件名 排水ソケットの互換性について

CS967B/BT1/BF/BH/BHF/BHFV1、CS969B/BV1/BF/BH、BHF、CS985B/BV1/BF/BH/BHF
HH02046、HH02046R

新旧の違い

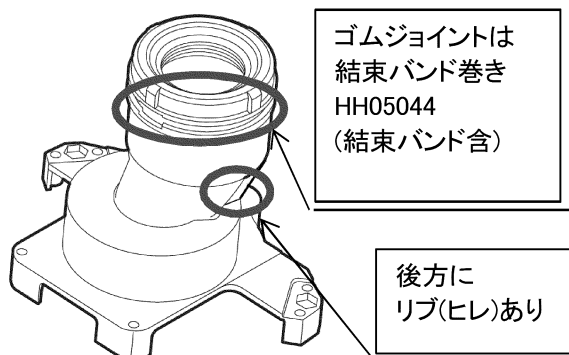
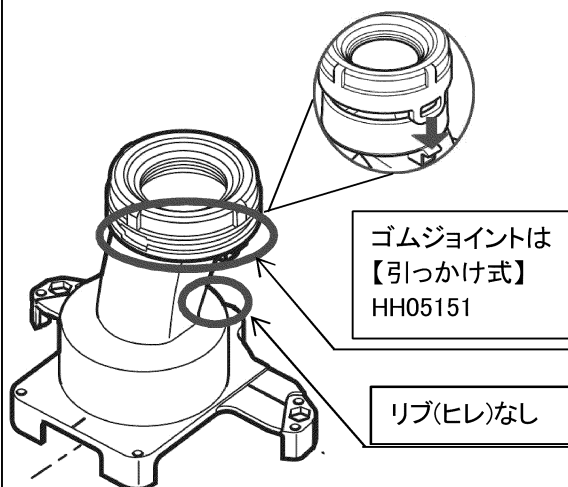
排水ソケット品番: HH02046(廃番)

排水ソケット品番: HH02046R

- ・旧ソケット(HH02046)は5.5L/4.8Lネオレスト用であり、3.8Lのネオレストには使えません。(能力が出ません)
- ・新ソケット(HH02046R)は3.8Lネオレスト用ですが、5.5L/4.8Lのネオレストにもご利用頂けます。
ただしその際、新ソケットを使っても3.8L洗浄ができる様になるわけではなく、あくまで5.5L/4.8Lネオレストとしてご利用頂く事になります。
- ・新ソケットごと利用する場合は、5.5L/4.8Lネオレストでもご利用頂けますが、ゴムジョイントのみ交換したい場合は新旧の互換性がありません。
HH02046にはHH05044、HH02046RにはHH05151をご利用ください。
